OGGETTO: [ID_VIP: 9264] Istanza per il rilascio del provvedimento di VIA PNIEC-PNRR nell'ambito del provvedimento unico in materia ambientale ai sensi dell'art. 27 del D. Lgs. 152/2006, relativa al progetto di un impianto di produzione di energia elettrica da fonte eolica denominato "San Domenico", costituito da 6 aerogeneratori di potenza unitaria pari a 6 MW, per una potenza complessiva di 36 MW, da realizzarsi nel Comune di Gravina in Puglia (BA), abbinato ad un sistema di accumulo e opere di connessione alla rete ricadenti nel medesimo territorio comunale.

Proponente: EDP Renewables Italia Holding S.r.l.
Codice pratica MITE: ID_VIP: 9264

Riscontro comunicazione prot. n. 0021120 del 04/04/2023 del Servizio Territoriale BA-BAT della Regione Puglia

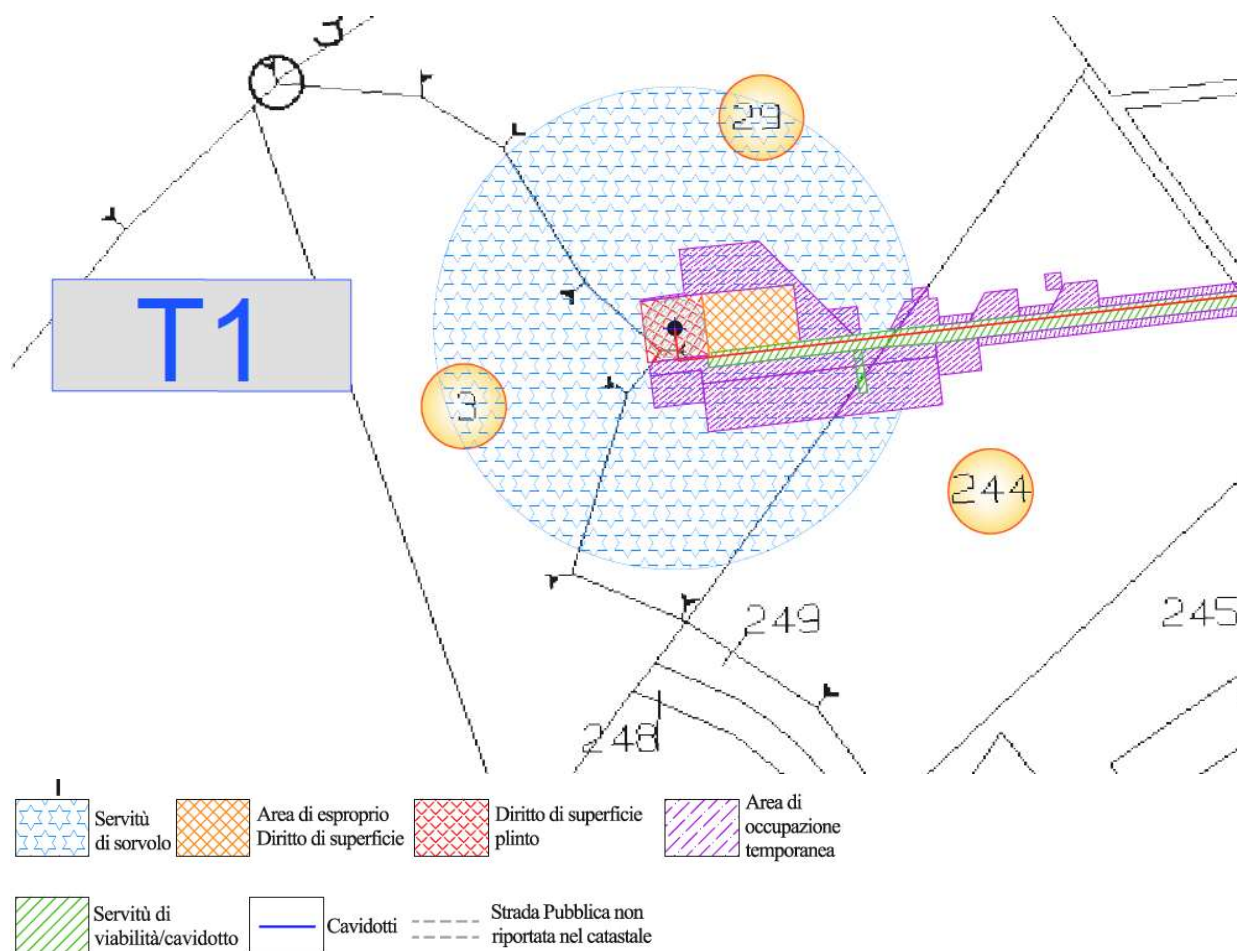
- Sulla particella n. 3 del foglio 110 del Comune di Gravina in Puglia insiste una piccola porzione della piazzola di fondazione e la servitù aerea della torre T1. Sebbene sia soggetta a minimi movimenti terra, l'area coinvolta dalle opere sulla particella indicata è esterna al vincolo. A tal proposito si riporta un inquadramento di dettaglio della torre T1 su base catastale con le superfici interessate e con le perimetrazioni del vincolo idrogeologico:
